DODATEK Č. 2

„Víceúčelová sportovní hala Hodonín – oprava a modernizace po tornádu“

Z M Ě N O V Ý L I S T

číslo: ZL č. 2

4.4 Změna dle přílohy 1 rozpočet 4 – oprava nosné konstrukce střechy

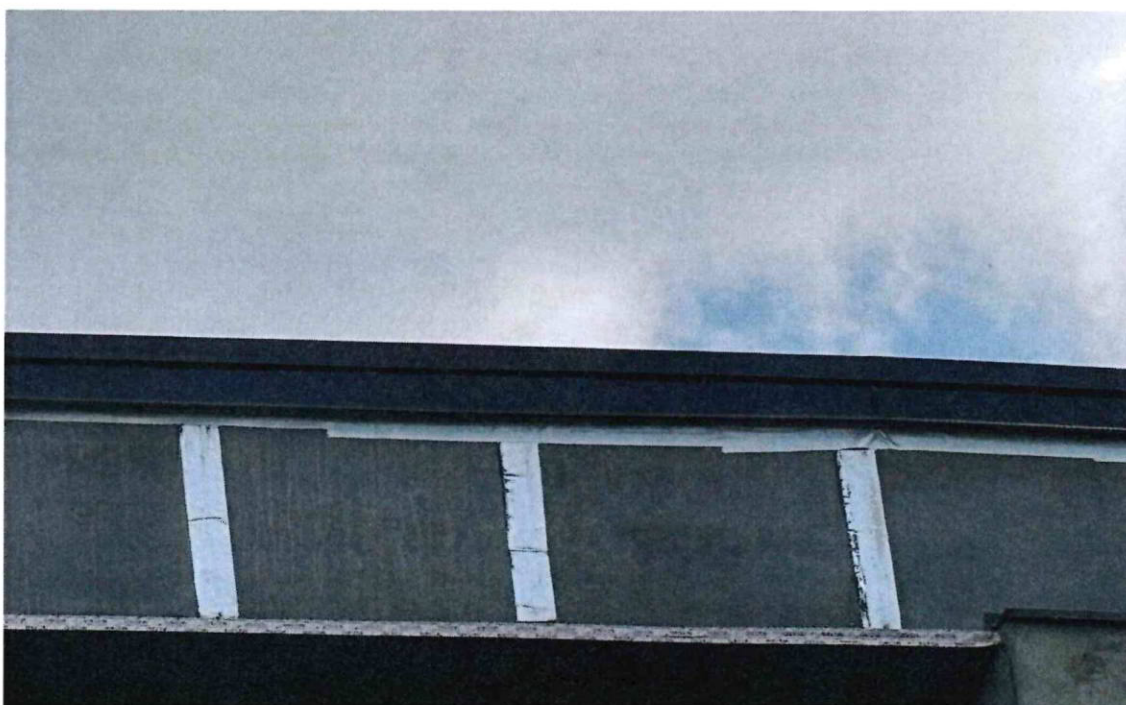
Po odstranění tepelného izolantu bylo zjištěno poškození nosné konstrukce střechy. Byla provedena výměna METSEC nosníků a navazující dřevěné konstrukce spolu s novým bedněním. Z důvodu nutnosti zajištění nosníků a provedení opravy nosné části střechy bylo navrženo posunutí termínu dokončení na 20.11.2024.

- 5.4 Rozebrání poškozené konstrukce střechy, vyvěšení SDK podhledu na dočasnou konstrukci, výměna METSEC nosníků, zavěšení podhledu na nové METSEC nosníky, zabezení střechy.

4.6 Změna dle přílohy 1 rozpočet 6 – chránička FVE

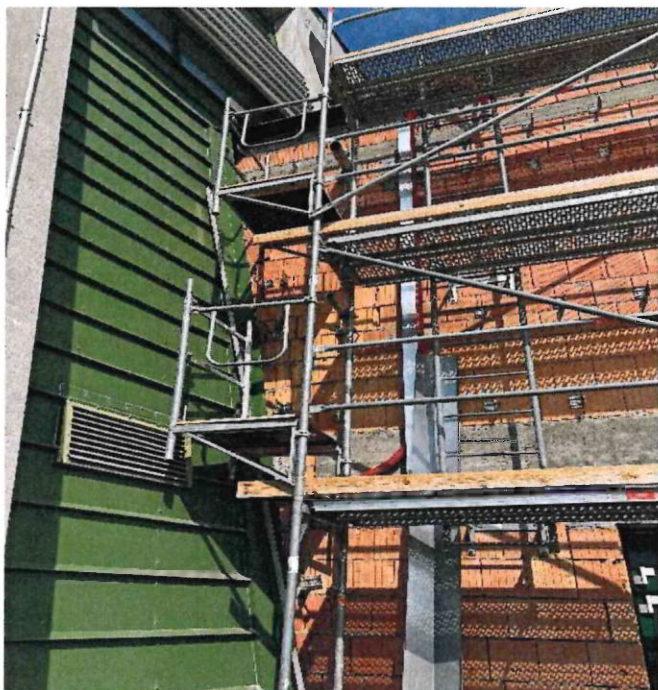
V průběhu realizace navrhl investor provedení přípravy pro FVE. Příprava byla provedena dle investorem dodané projektové dokumentace. Bylo provedeno osazení chráničky ve skladbě fasády, prostup na střechu oplechováním a samotný komínek/vyústění chráničky na střechu komínkem.

- 5.5 Přelep spojů bednění atiky a okapnice.
- 5.6 Kotvení chráničky do zdiva ve skladbě fasády, montáž ocelového prostupového komínku.
- 5.7 Výroba nové pracovní desky a její osazení.

4.12 Změna dle přílohy 1 rozpočet 12 – krycí plechy otopných těles

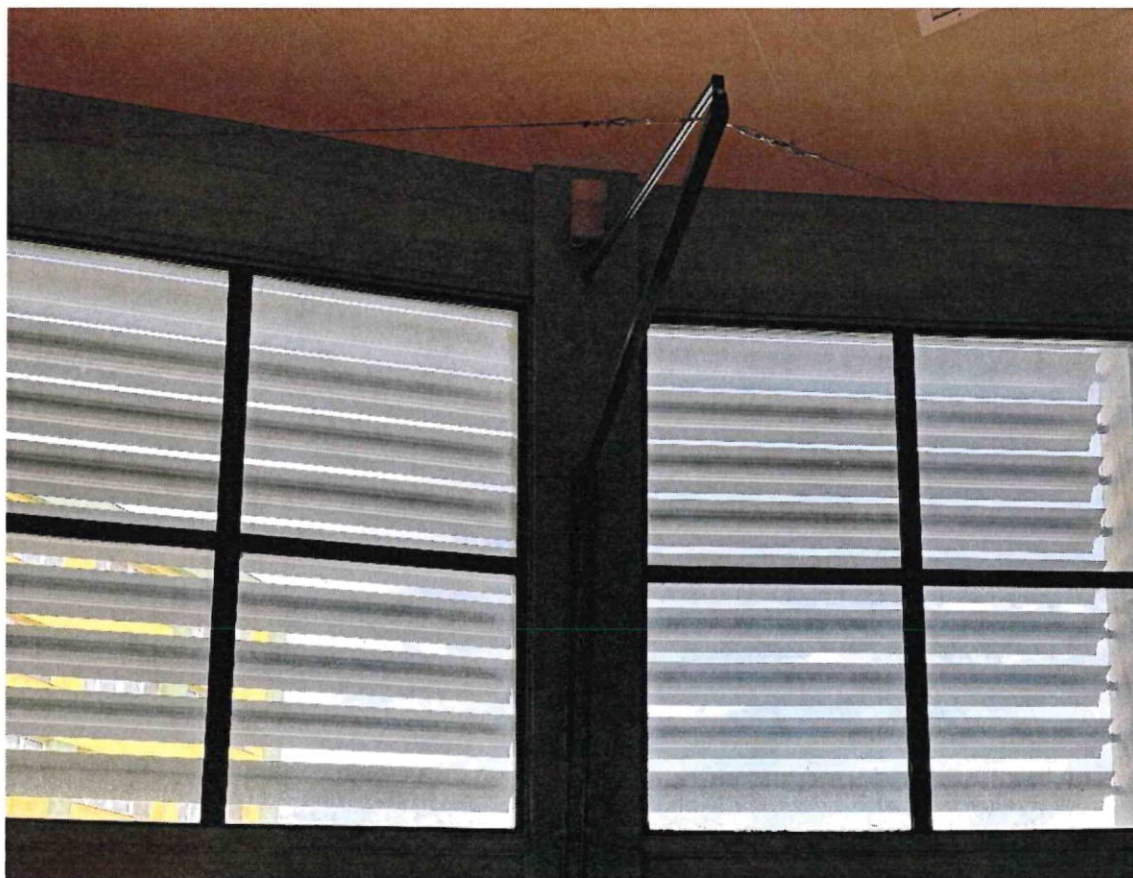
Stávající plechové kryty napojení stropních otopných těles jsou poškozené a nedrží na stropě. Je nutná výměna 6ks krycích plechů a jejich kotvení vyhovujícím způsobem.

- 5.11 Montáž nových žaluzií.
- 5.12 Dočasné zakrytí podlahy. Demontáž stávajících krycích plechů, výroba a montáž nových.
- 5.13 Provedení revize po demontáži a zpětné montáži ztužujících lan
